DODATEK Č. 1 KE SMLOUVĚ O DÍLO Č. DS/0107/2021/MI „Rezidence Nová tržnice“

Stavba: REZIDENCE NOVÁ TRŽNICE - POLYFUNKČNÍ DOMY A,B,C – Tržnice
Veselí nad Moravou – OBJEKT „C“

Název změny: Záměna okenních rolet za žaluzie

PŘÍLOHA Č. 2: SCHÉMATA - OBRÁZKY

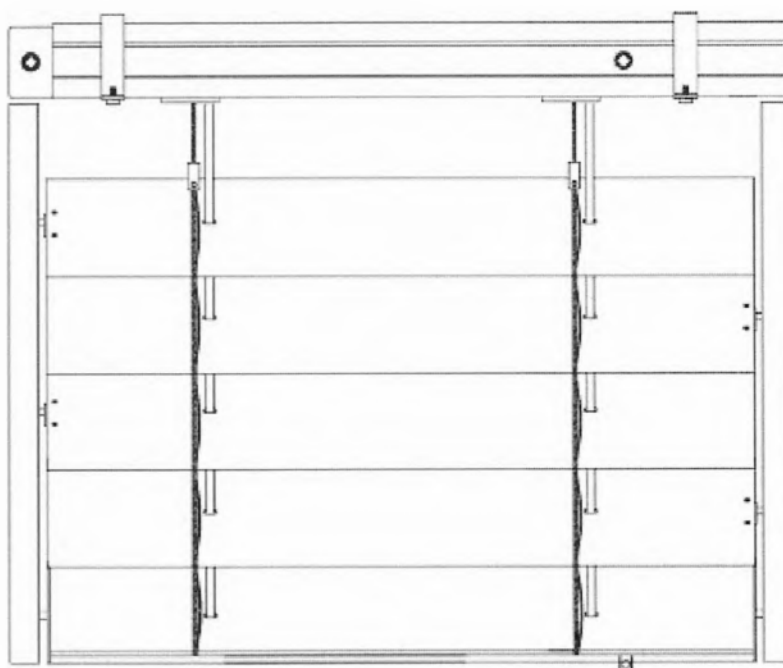
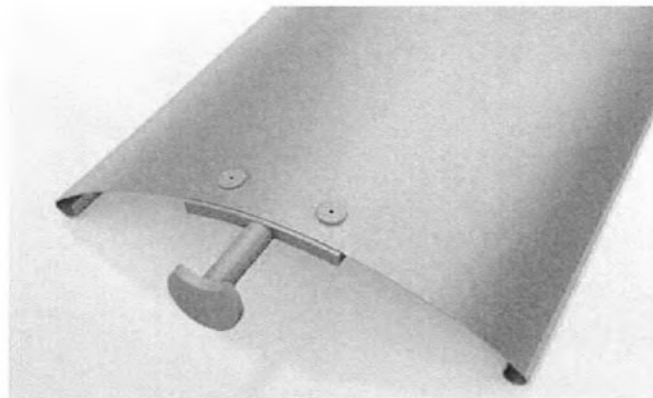
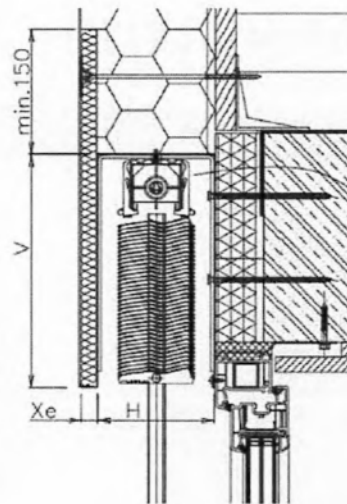
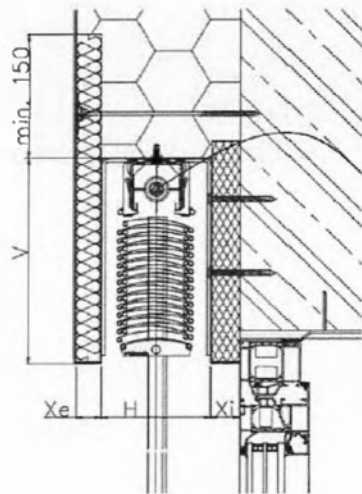
Záměna rolet RO/01 - RO/25 za exteriérové žaluzie. Navrženy podomítkové boxy, ovládání spínačem, zapuštěné vodící lišty, úpravy RAL zahrnutý v ceně, RAL dle standartů - nepříplatkové barvy. Žaluzie tvaru "C" s elektropohonem

461	R_359448301	žaluzie s elektropohonem typ 60 C, s olemovanými lamelami tvaru "C", s vodícími Al lištami a spod. profilem v RAL, lamely v barvě standard	m2	184,41190	3 046,65	561 839,08
		Elektrické ovládání (elektromotor 230V-50Hz) spínačem bez řídícího systému vč. vestavěných koncových spínačů pro koncové polohy, zapuštěné vodící lišty, vodítka a spodní profil v RAL				
		Lamely jsou oboustranné, nebo jednostranně naklopitelné				
		Spojení lamel pletenými žebříčky s odolností proti UV záření				
		Na základě maximálních rozměrů (šířka 240 cm) odpovídají žaluzie dle normy odolnosti proti větru ČSN EN 13 659 + A1 třídě 3 = do 49 km/h				
		RO/01 - RO/25

Název změny: Odstranění zamkové dlažby, zrušení vyloučení kanalizace v obj. SO 402

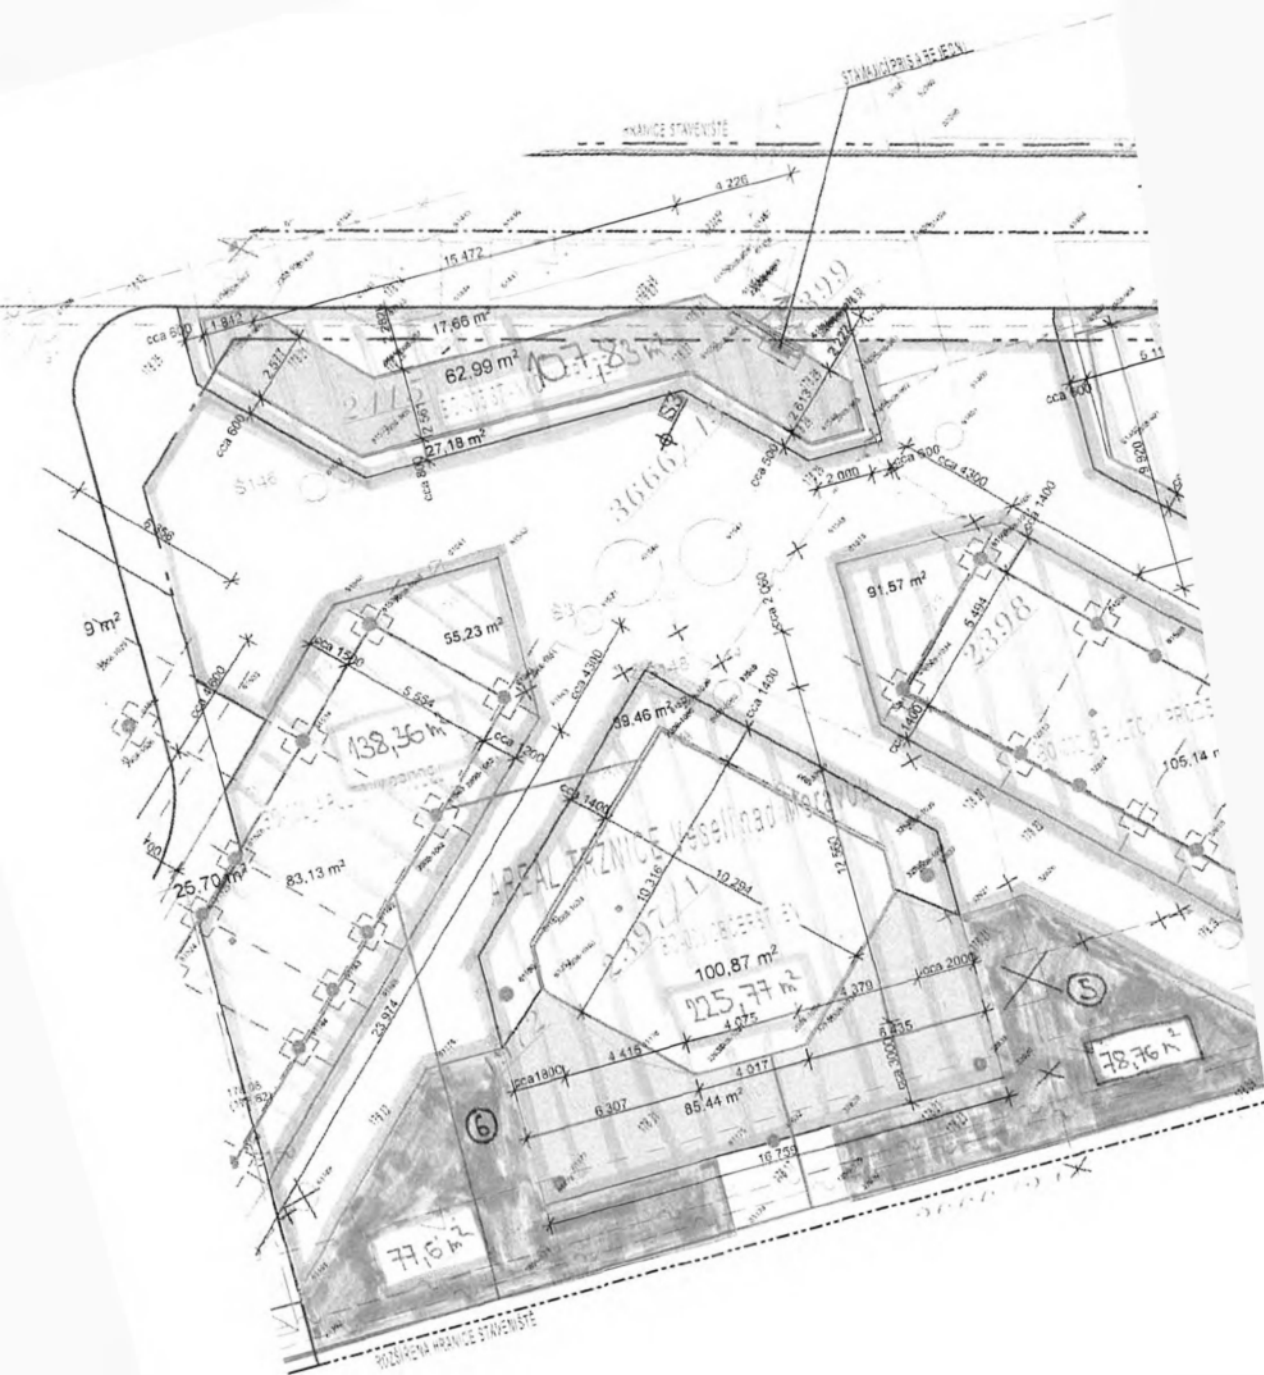
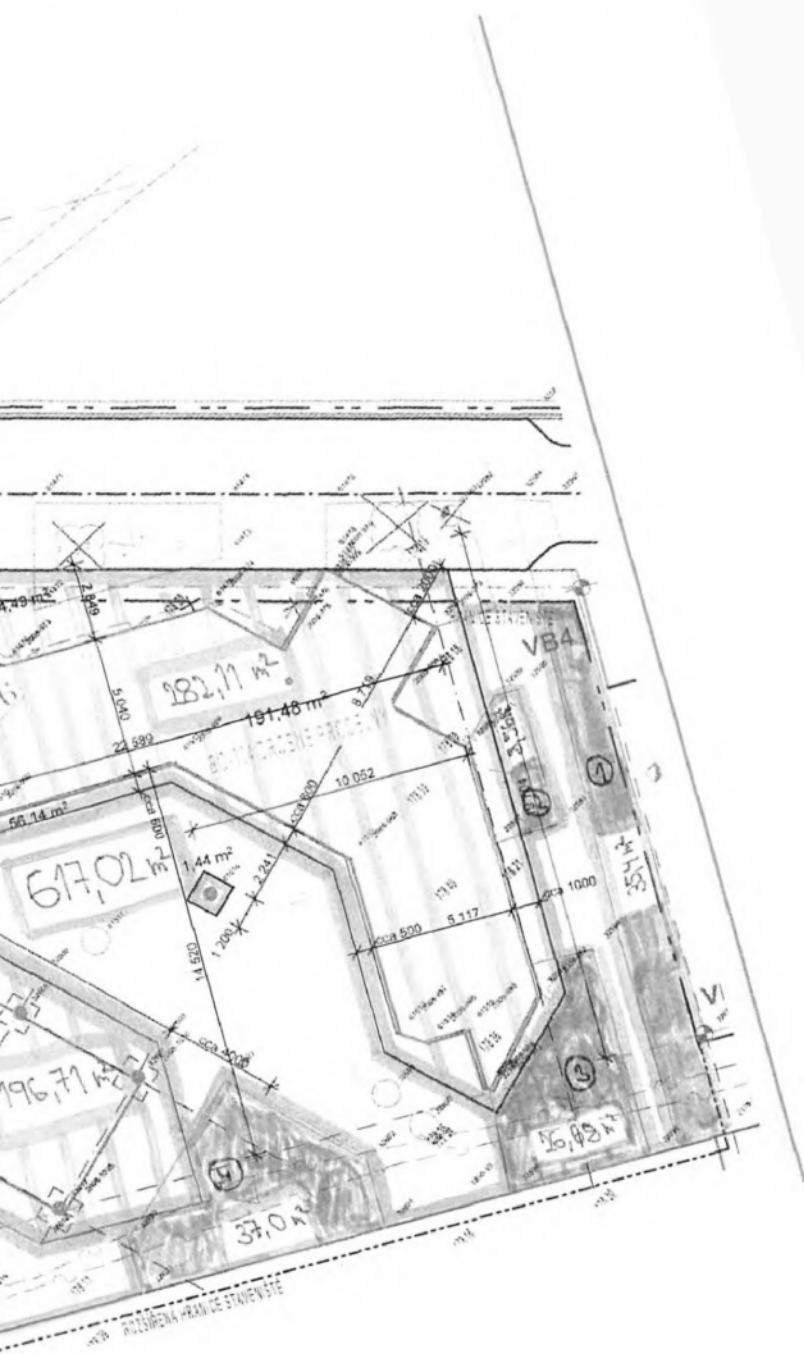
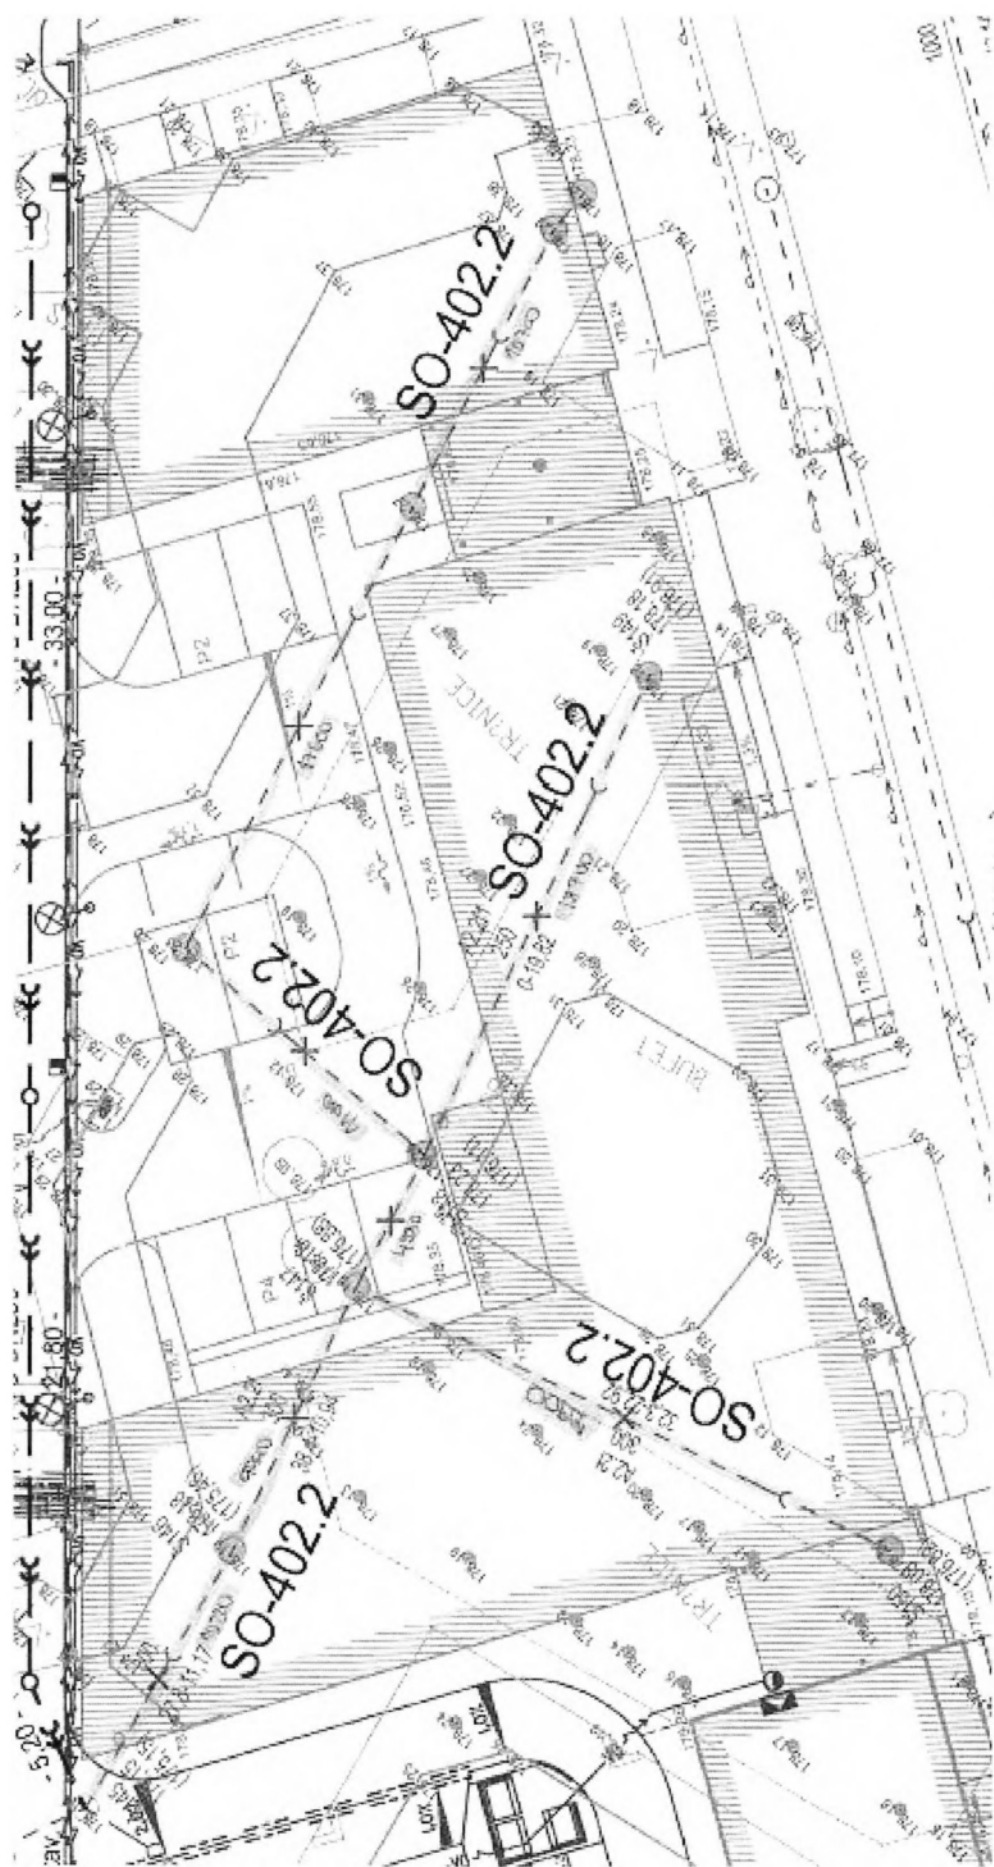
Část a) odstranění zámkové dlažby s podsypem na plochách mimo SoD, v ploše objektu BO 002 - 005 odpočet zásypu hutněnou štěrkokdrtí, bude dosypáno pouze do výšky betonové desky pod zámkovou dlažbou,

část b) nerealizující se vybírání části kanalizace v objektu SO 402, která zůstane v zemi, po odstranění poklopů u 9 ks šachet se tyto vyplní recyklátem.

Název změny:	Sanace základové spáry pod podkladní betony základových k-cí
--------------	--

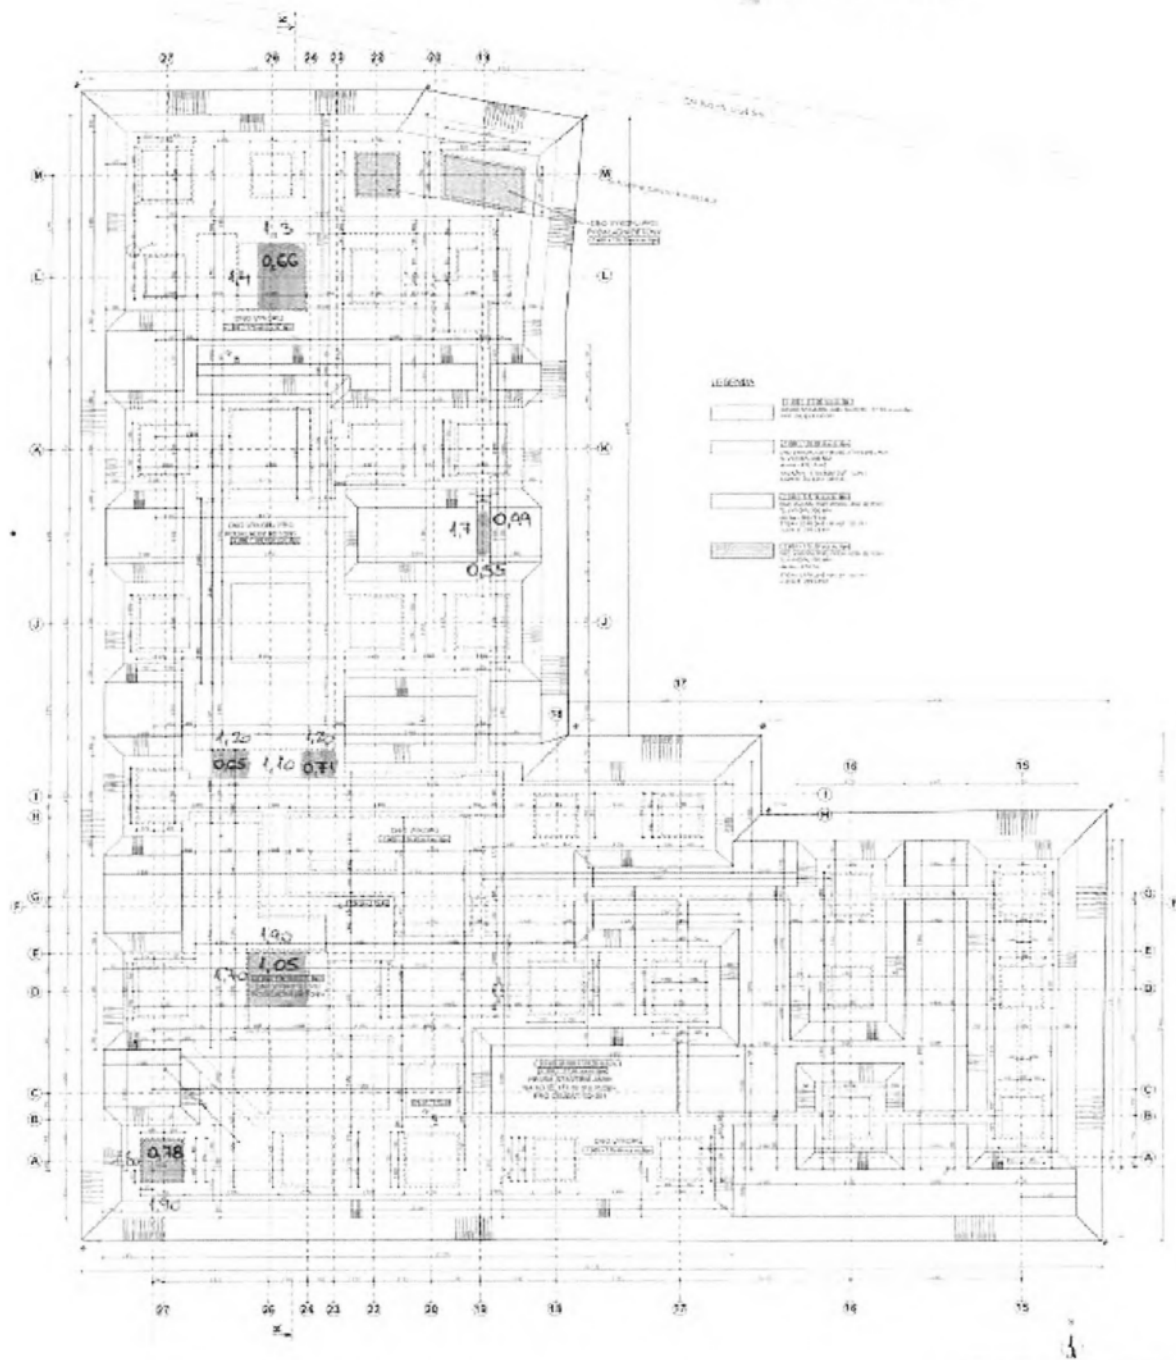
Na základě prohlídky základové spáry podkladních betonů objektu SO 301 v osách 19-27/A-M je, dle zápisu ve stavebním deníku ze dne 8.4.2021, nutné ve vyznačených místech provést výměnu podloží. Barevně vyznačené lokální polohy zemin tuhé konzistence budou na doporučení zhotovitele IGP odtěženy na povrch štěrků a nahrazeny hutněným štěrkopískem.
